Til Køge Kommune  
Børne-og Uddannelsesforvaltningen  
Torvet 1  
4600 Køge

Gørslev den 1.03.2018

### **Vedr.: Kommentarer til Masterplanen, Ellebækskolen**

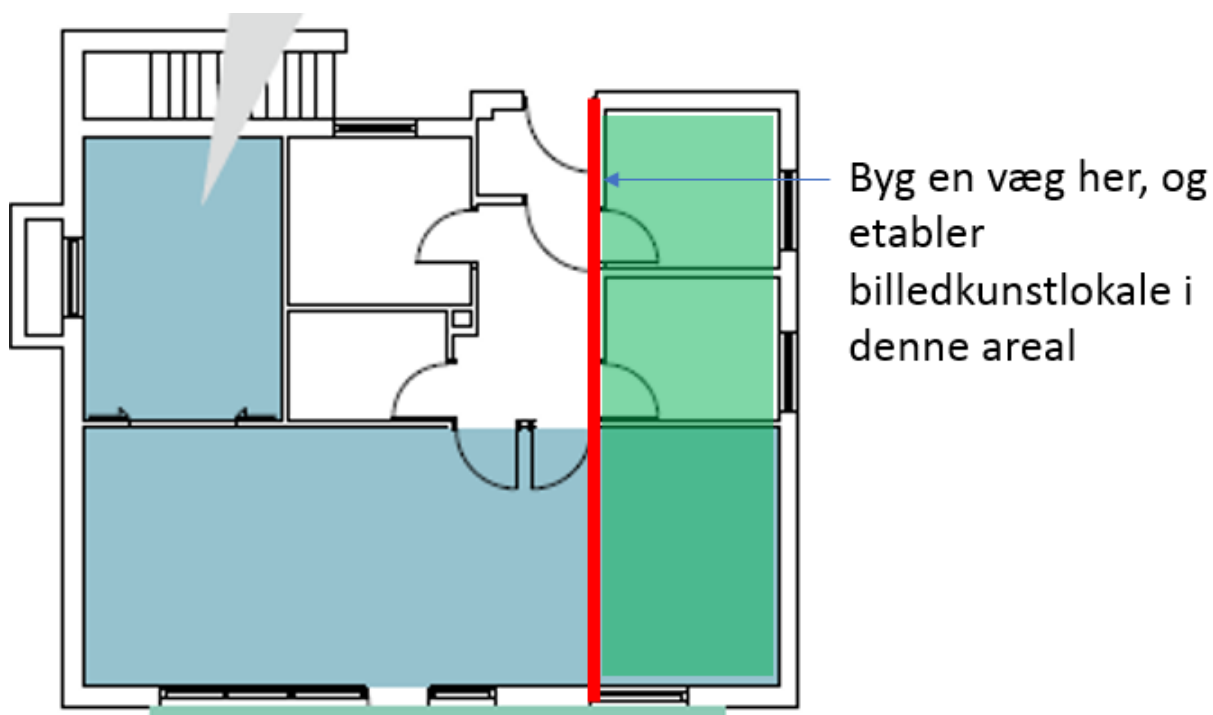
Med etablering af de to grupperum på hver side af psykologens kontor og etablering af klasselokale i stedet for personalestue/køkken er kommentarerne:

To grupperum løser kun problemet for de to klasser, de støder op til. Resten af klasserne mangler stadig grupperum.

Løsningen fordrer, at man fjerner det rum, der i dag huser printere, IT-vejleder, opmagasinering, IT, teknik og depot. Det vil man flytte til et lille nyt rum ved at inddrage en del af drengenes omklædningsrum. **2)**

- 1) Der står i masterplanen, at drengenes omklædningsrum ikke anvendes. Dette er IKKE korrekt. MEN drengenes omklædningsrum TRÆNGER til en opgradering/modernisering (det er kun pigernes omklædningsrum, der er moderniseret)
- 2) Rummet bliver alt for småt – og skal være gennemgangsrum til et personale mødelokale. Det kommer IKKE til at fungere.
- 3) Man skal ind gennem gymnastiksalen for at komme ind i begge omklædningsrum, hvilket er u hensigtsmæssigt, når der fx er udeidræt, så bliver gymnastiksalen meget beskidt.

Derudover fordrer det, at man flytter personalestuen ned i den bagerste ende af skolen, hvilket er u hensigtsmæssigt, da der

- 1) ikke er personaletoiletter eller personalegarderobe dernede. I øvrigt mangler vi virkelig et ekstra personaletoilet. Der er kun ét personaletoilet. Vi kan ikke bare inddrage et af de 4 elevtoiletter, da der er 74 børn på skolen og de 20 fra Hastrup kommer til fagdage og særlige tilrettelagte tema dage.
- 2) ved at flytte personalestuen til den bagerste del af skolen mister man personale centralt placeret i skolen. Det er vigtigt, at personalet er placeret central i midten af skolen med de børn, der er på denne skole, der er skærpet opsynspligt og hvis personalestuen flyttes til den bagerste del af skolen mister man fuldstændig overblikket over skolegården og forrum til PLC.

Der er på tegningen af indskolingshuset angivet et lokale, der henvises til som idræt. Det er ikke korrekt. Rummet er et ergoterapirum, som anvendes af PPR/træningsenheden. Det er slet ikke skolens areal – elever fra andre skoler i kommunen transporteres dertil for at træne.

Det samme gør sig gældende for det lokale, der er markeret som personalerum. Det er heller ikke skolens rum, det er fysioterapirum, som er anvendes af PPR/træningsenheden.

Der er slet ikke nogen plan / ideer for indskolingshuset. Er dette mon glemt?

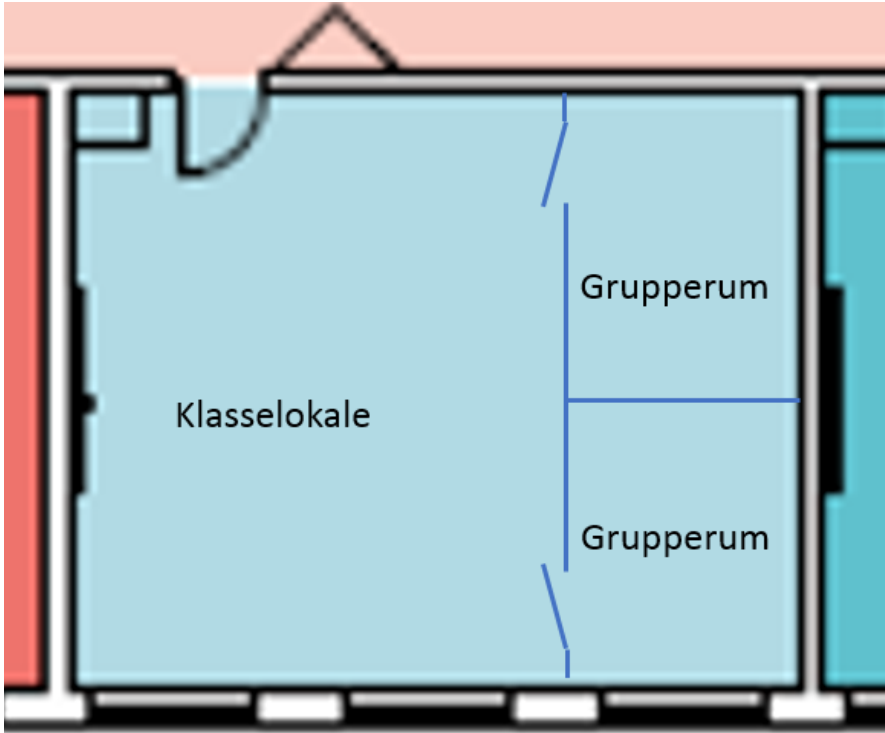
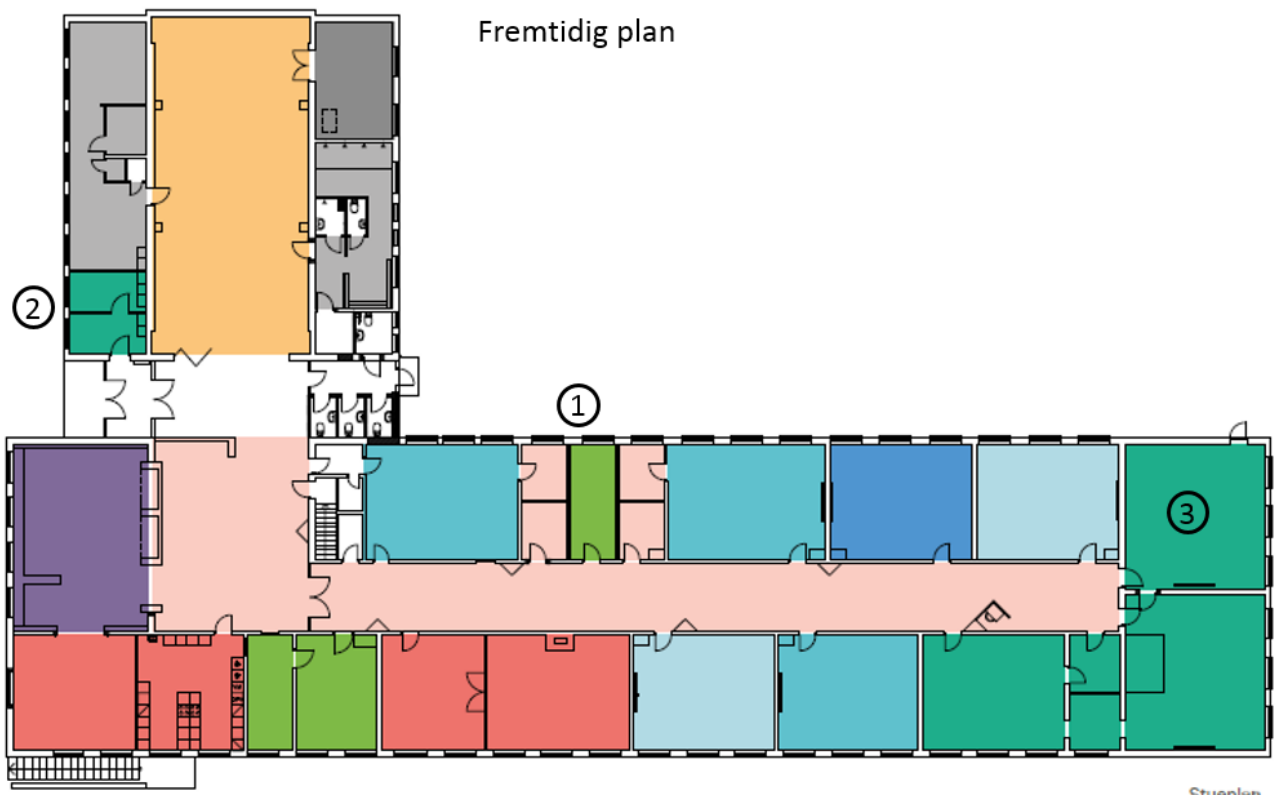
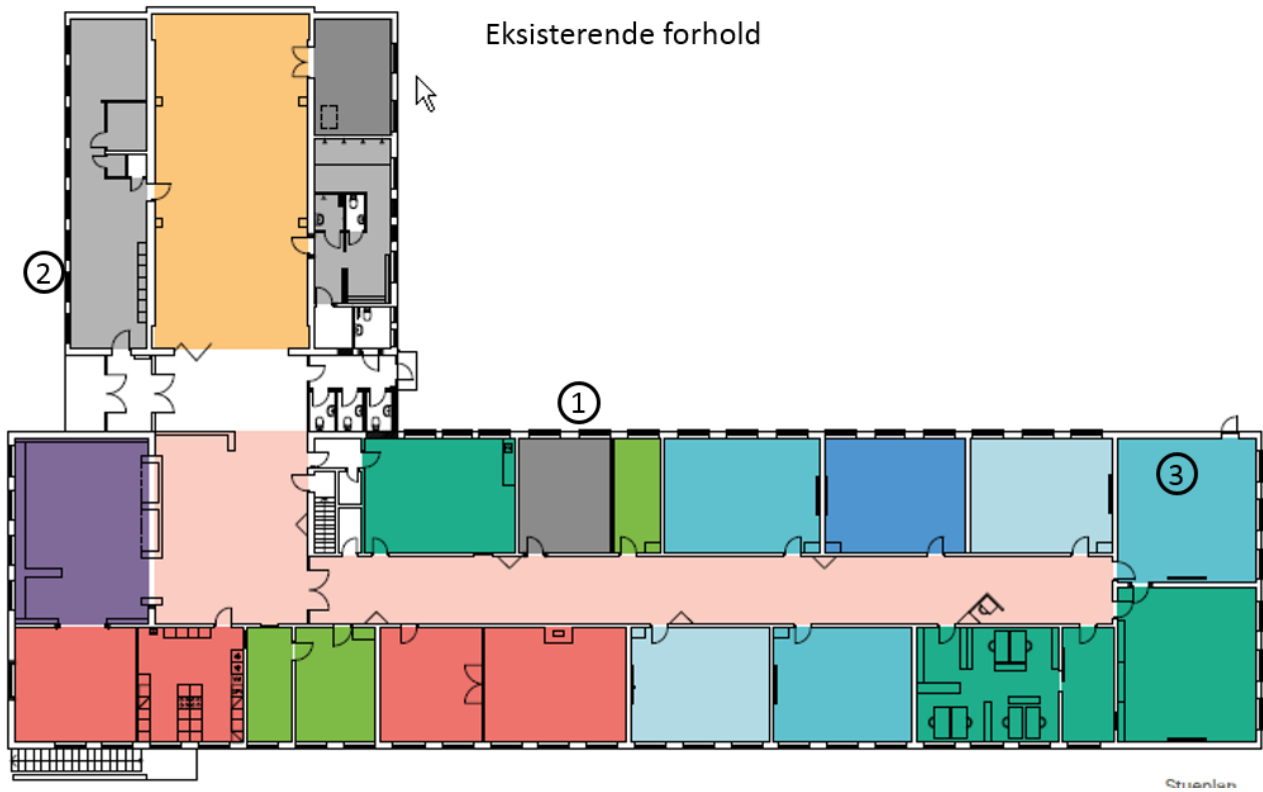
I administrationskontoret er der etableret en lydtæt glasvæg, der deler rummet og afskærmer for lyden, men samtidig giver gennemskuelse og lys.

Hvis man etablerer sådanne glasvægge i alle klasselokalerne, vil det give mulighed for holddeling, særlige indsatser samt hvis børn går i affekt eller har brug for time out. Samtidig kommer der lys og gennemskuelse, lærerne kan holde øje med eleverne. Man kan veksle mellem klart og matteret glas, eksempelvis et rum af hvert.
